改善箇所説明図

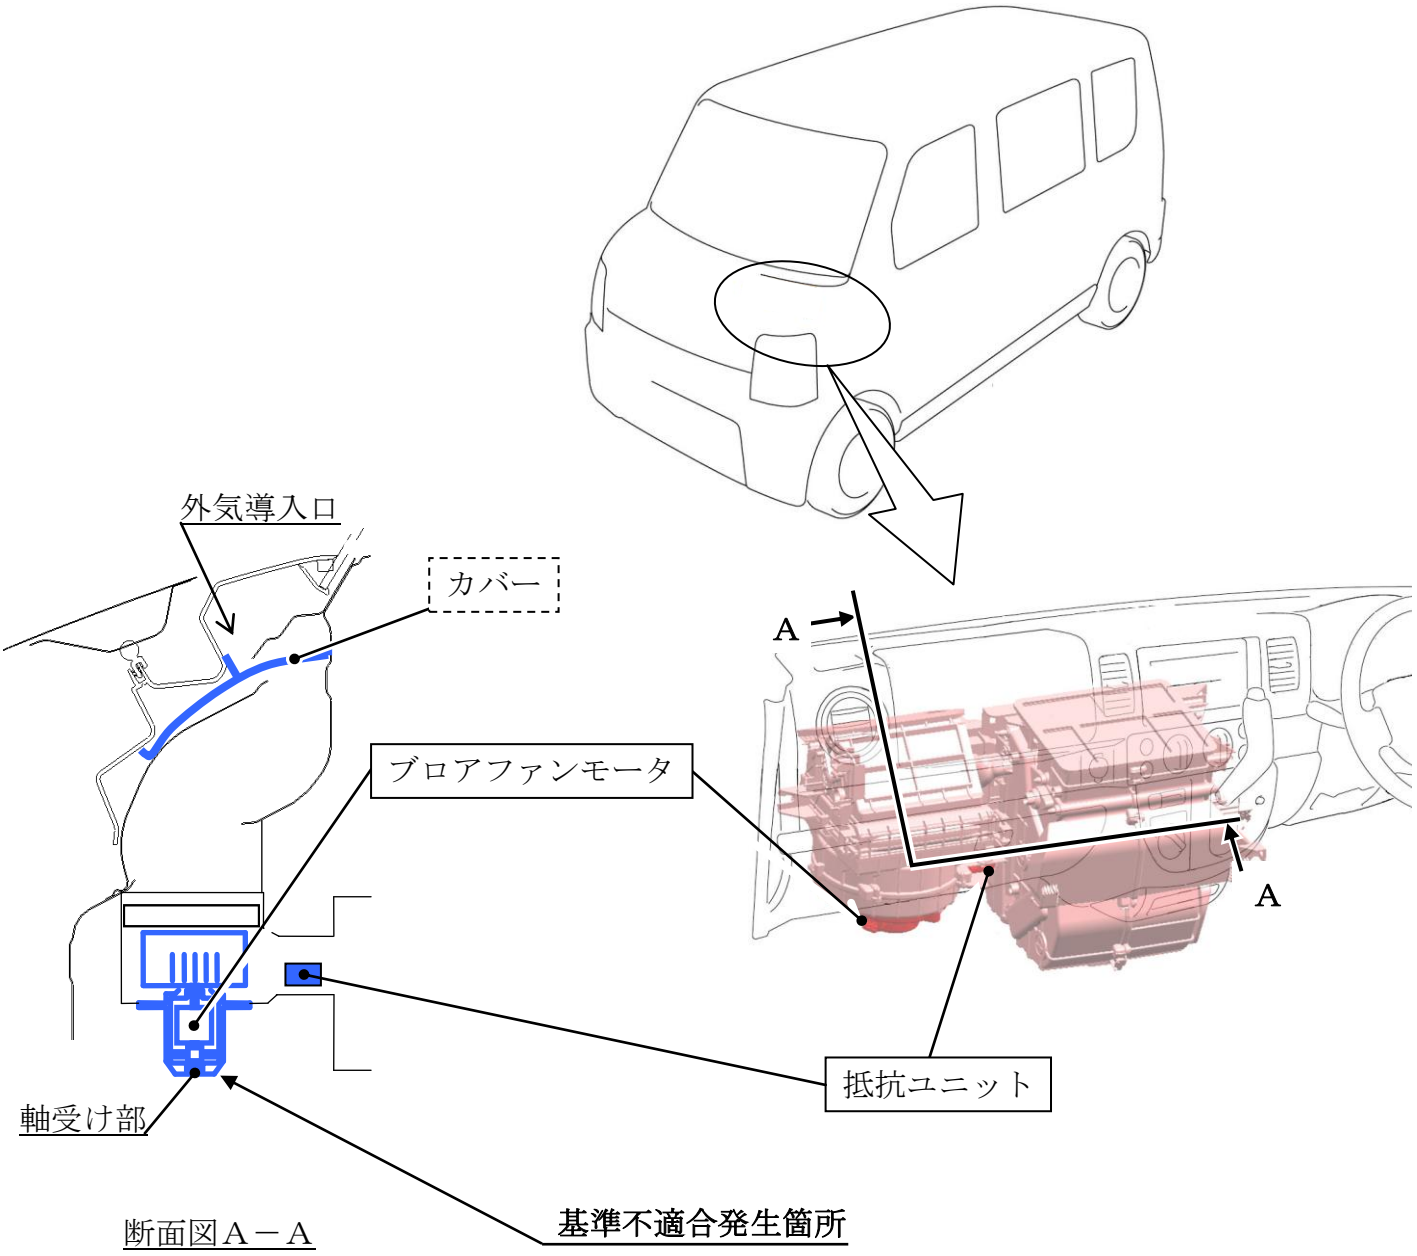
エアコンの外気導入口の構造が不適切なため、雨水がブロアファンモータ部に浸入し、当該モータの軸受け部が錆びて固着するものがある。そのため、ブロアファンモータが停止してデフロスタが作動しなくなる。また、マニュアルエアコン仕様車においては、ブロアファンモータの回転を制御する抵抗ユニット内の温度ヒューズの仕様が不適切なため溶断せず、最悪の場合、抵抗が過熱して火災に至るおそれがある。

全車両、外気導入口のカバーとブロアファンモータを点検し、カバーが装着されていないものはカバーを追加する。また、ブロアファンモータに錆が発生しているものはブロアファンモータを新品に交換する。なお、マニュアルエアコン仕様車は、ブロアファンモータの回転を制御する抵抗ユニットを点検し、対策品が装着されていないものは対策品に交換する。

注：［　　］は点検結果により追加する部品、［　　］は点検結果により交換する部品を示す。
